# Bürgerinitiative Großhadern

## Neugestaltung des Klinikums

**Stellungnahme** der Bürgerinitiative Großhadern – BIG - zum Teil A des Verkehrsgutachtens vom 22. 1.2019 der Vössing Ingenieure. Teil B wurde uns – wohl aus gutem Grund – trotz mehrfacher Erinnerung nicht zur Kenntnis gegeben.

### Bild 1

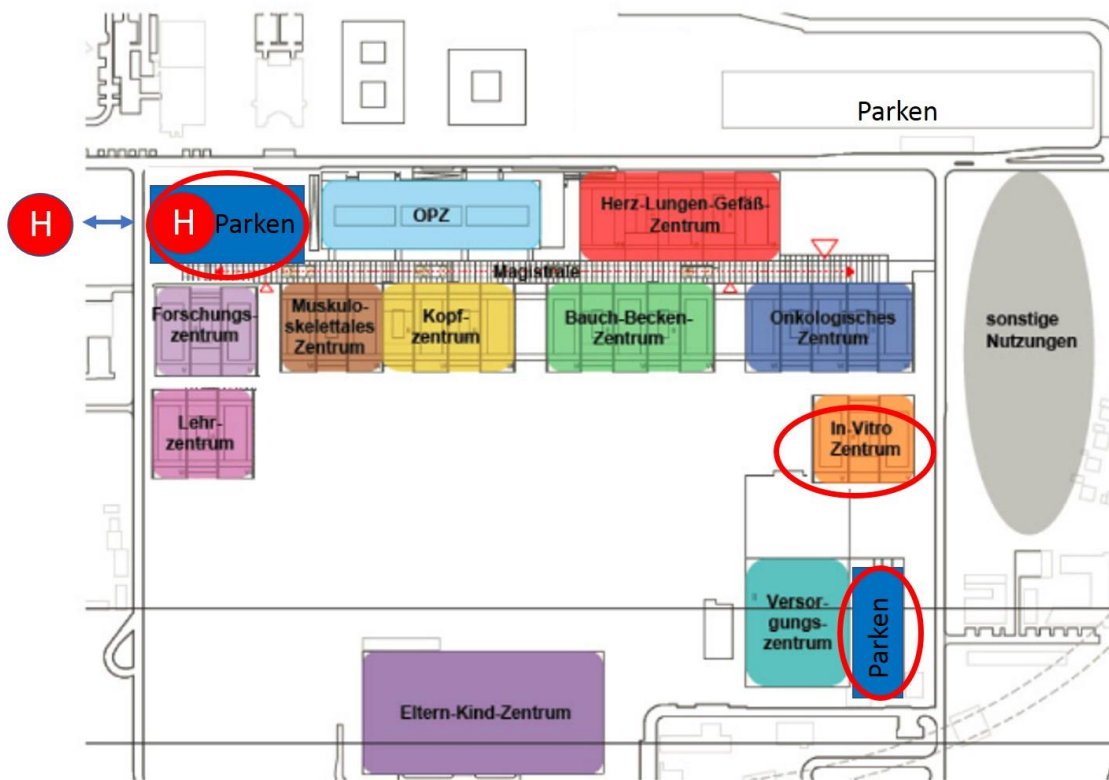
In der baulichen Gesamtkonzeption des Unternehmens Heinle, Wischer und Partner, Freie Architekten, vom Februar 2018, Anlage 03 Machbarkeitsstudie HWP, ist auf Seite 28, Abb. 1.3d eine funktionelle Ordnung als Vorzugsvariante dargestellt (hier Bild 1).

Diese sieht eine Konzentration der Einrichtungen entlang der Marchioninistraße vor. Diese Straße ist gleichzeitig die Zufahrtsstraße zur Notaufnahme. Auch die Parkplätze sollen sich hauptsächlich hier mit der Erweiterung des bestehenden Parkplatzes konzentrieren. Andere Parkmöglichkeiten sollen erheblich reduziert werden (siehe Bild 3).

### Bild 2

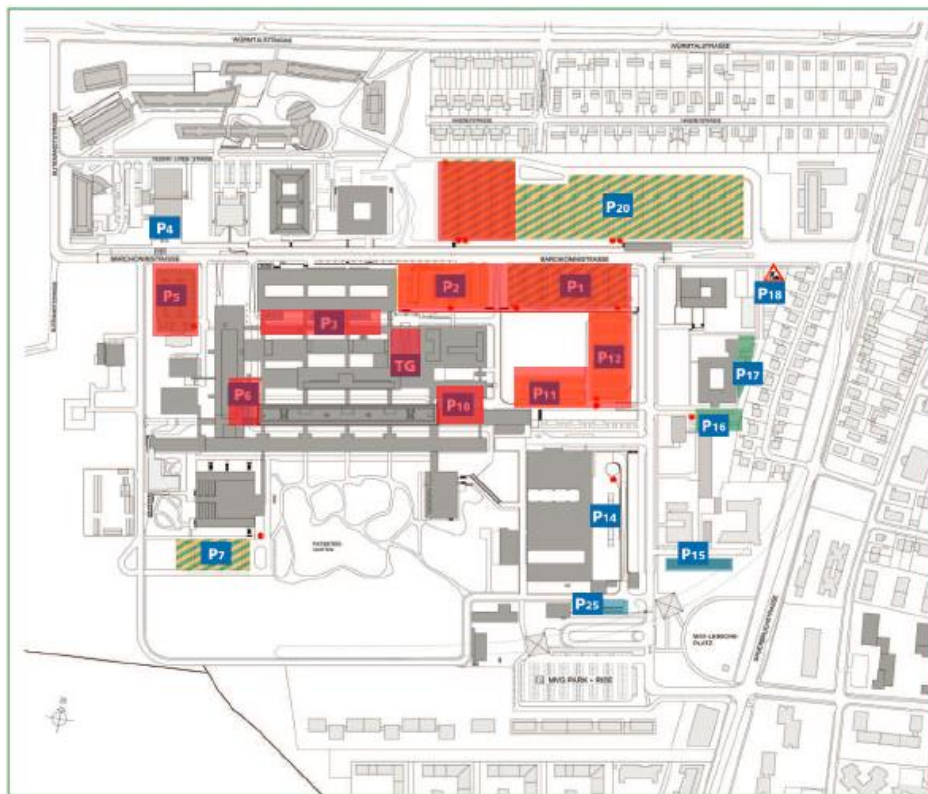
Im Sinne einer optimalen Patientenversorgung kann eine hochgradige Verdichtung langfristig nicht sinnvoll sein. Auf dem Klinikgelände mit seinen 3 Zufahrtsstraßen und bestehenden Flächen ist eine Entzerrung der Verkehrswege ohne Kompromisse möglich, wie in Bild 2 mit roten Kreisen dargestellt.
